# ZARZĄD OCZYSZCZANIA MIASTA

ZOM/NZP-3/KP/6/2676 /16

## dot. przetargu nieograniczonego ZOM/KP/6/16 na budowę placu zabaw na terenie Parku Ujazdowskiego

#### IV.15. KUBIKI – WIDOK Z PRZODU 1:20

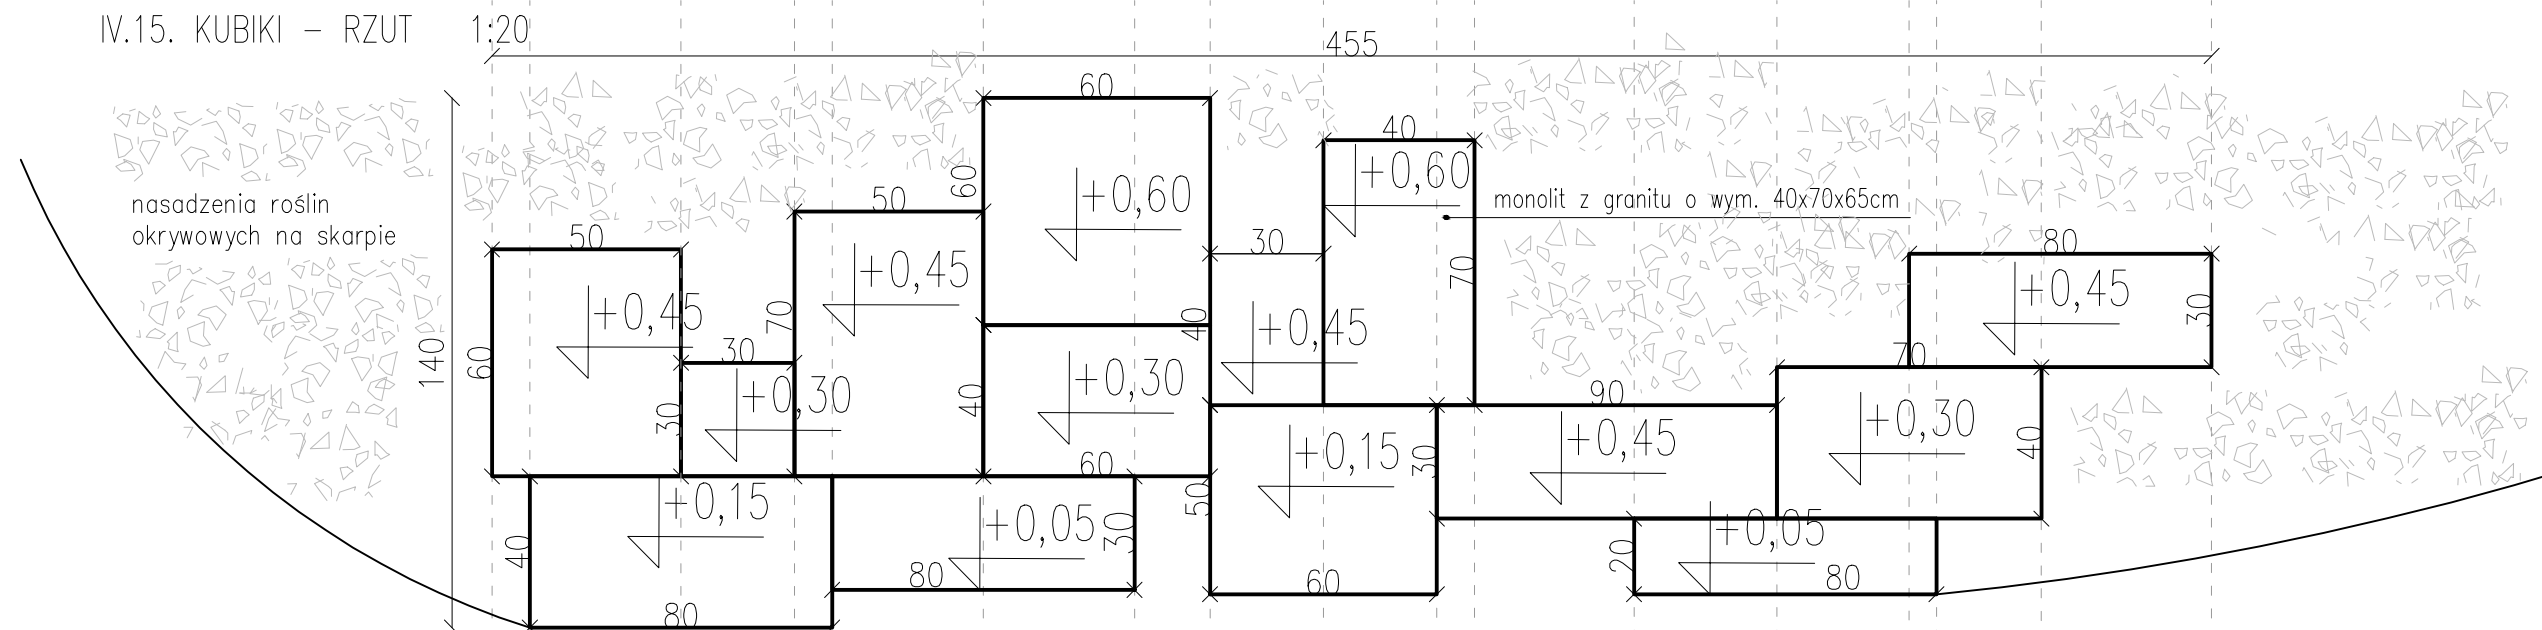
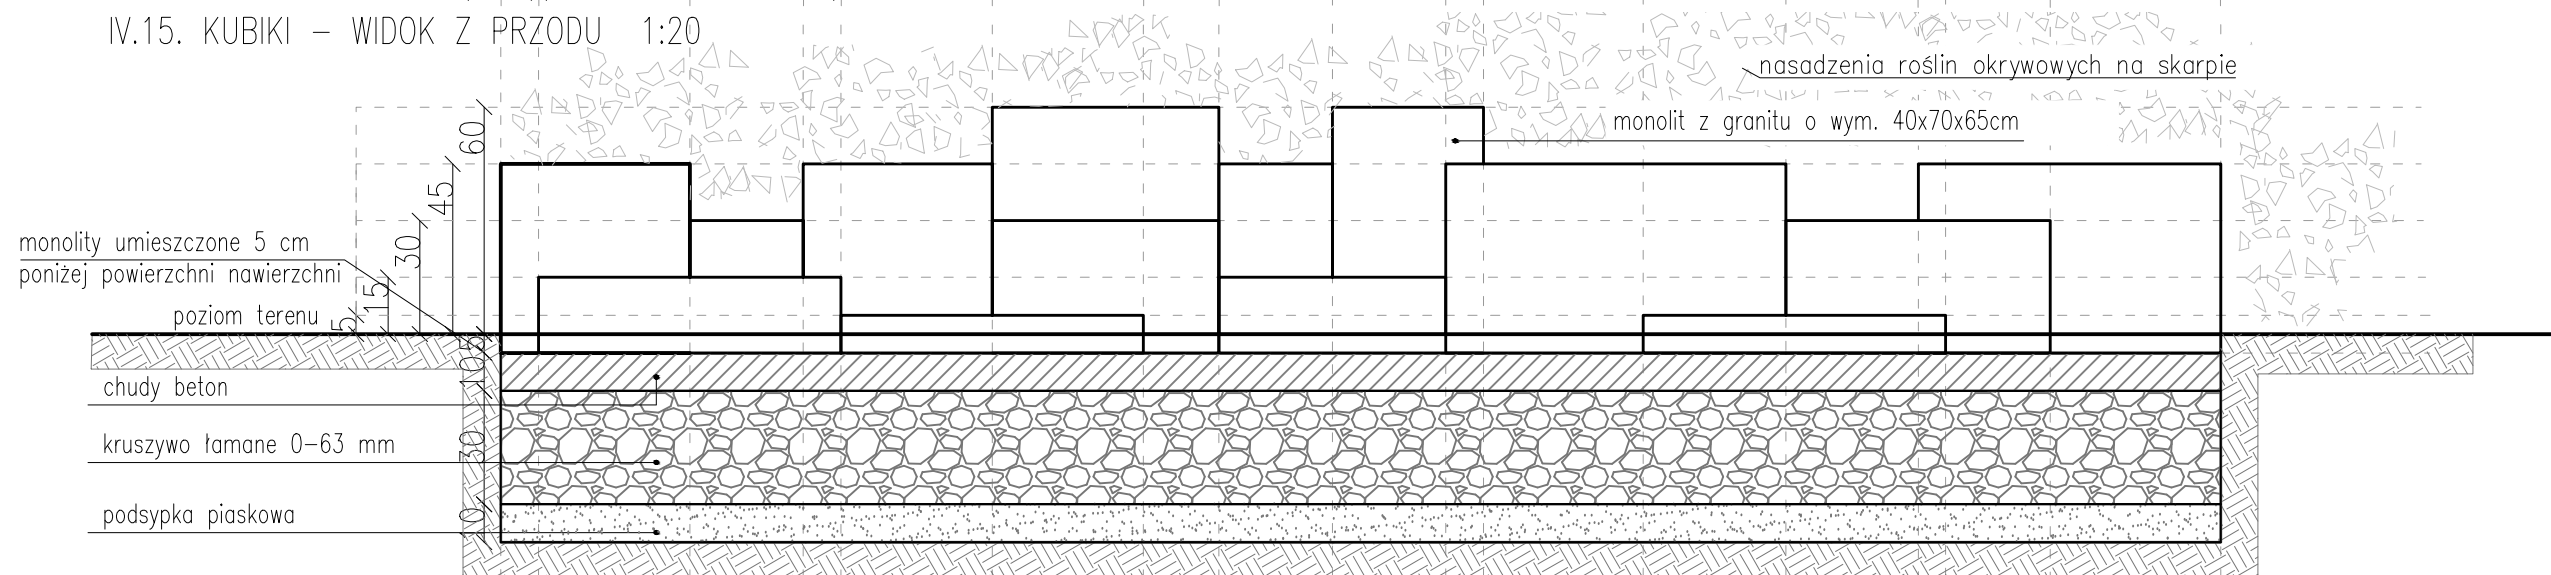
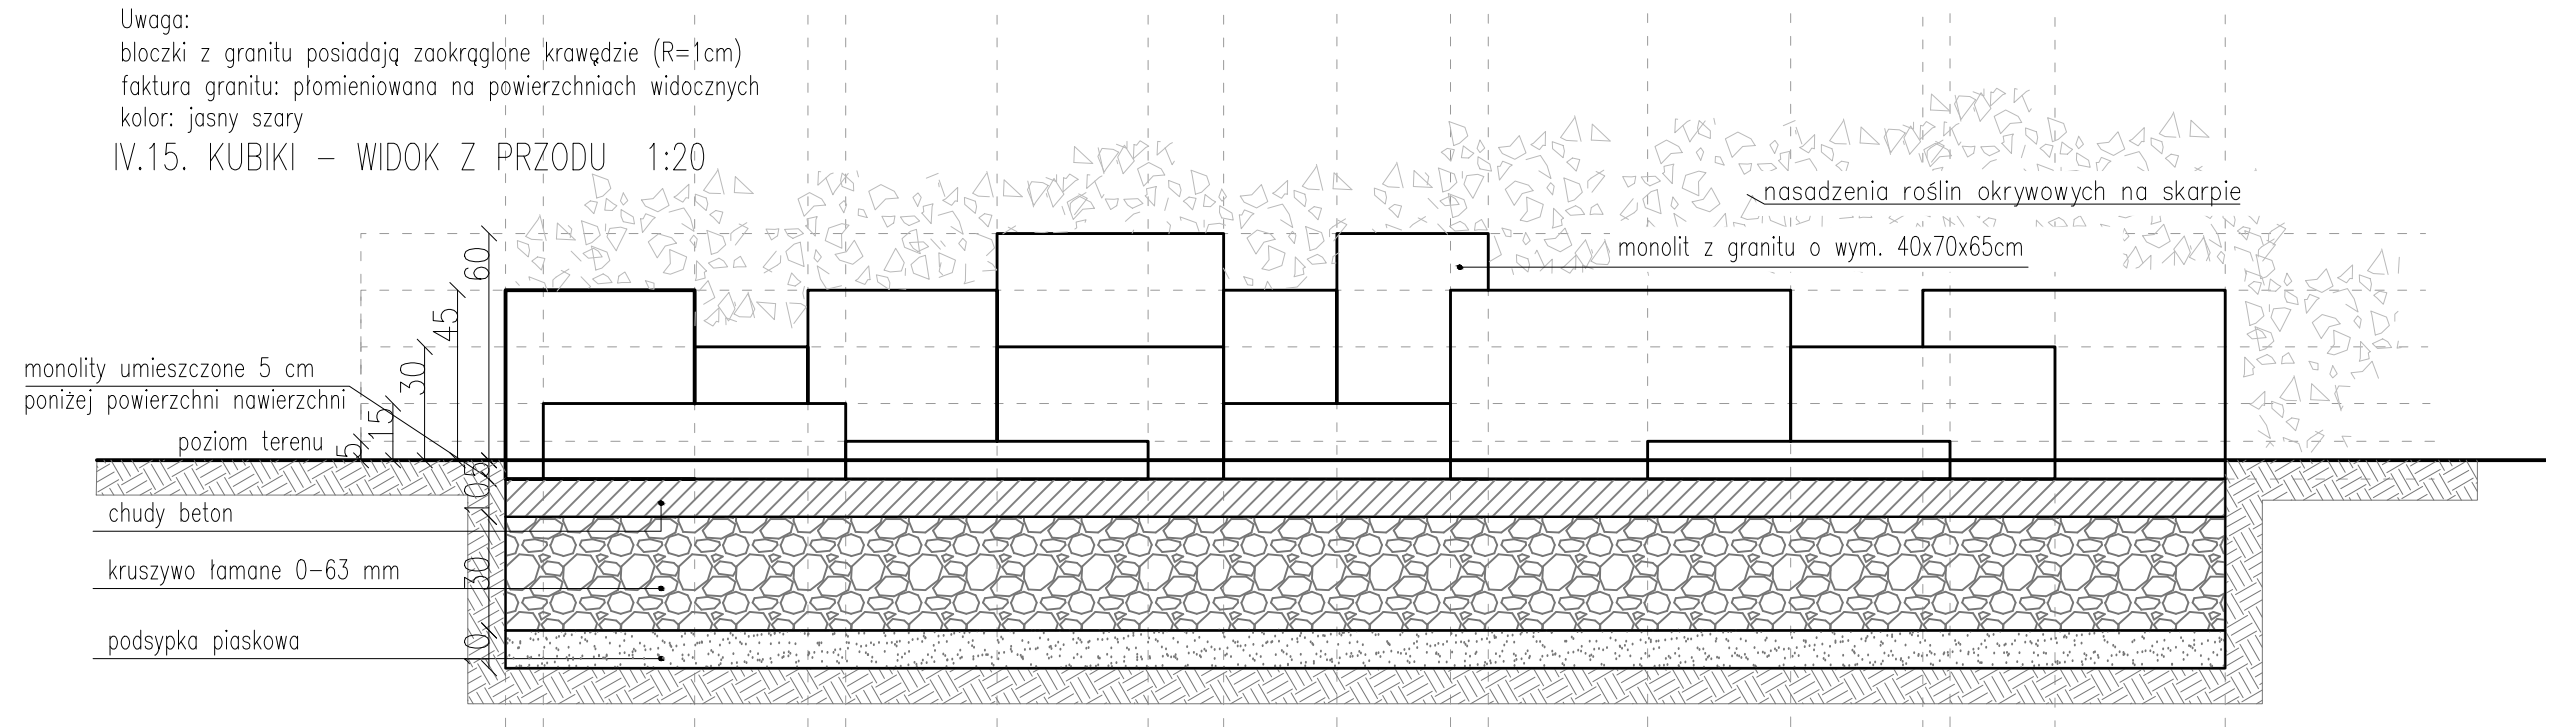
50. Kubiki IV.15 prosimy o udostępnienie rysunku konstrukcyjnego fundamentu z betonu zbrojonego.
51. Podest 3 IV.12 prosimy o udostępnienie rysunku konstrukcyjnego fundamentu żelbetowego.

1. Uzupełnia się część graficzną projektu wykonawczego będącego zał. nr 6 do SIWZ o rysunek 53 - posadowienie.
2. Poz.4.4.15 „Kubiki” w zmodyfikowanym kosztorysie.
3. Ulega zmianie część opisowa projektu wykonawczego Tab.4: Zestawienie urządzeń zabawowych, stanowiącego zał. nr 6 do SIWZ: - pozycja IV.15, wiersz „fundamentowanie kubików”, kolumna „materiał” przyjmuje brzmienie: *chudy beton.*
4. W „Szczegółowej specyfikacji technicznej wykonania i odbioru robót” – części projektu wykonawczego, stanowiącego zał. nr 6 do SIWZ, ulega zmianie tabela „Wyposażenie placu zabaw”, w poz. IV.15, wiersz „fundamentowanie kubików” w kolumnie „Nazwa elementu” i przyjmuje brzmienie: *podbudowa, oraz w kolumnie „Materiał” i przyjmuje brzmienie: chudy beton*
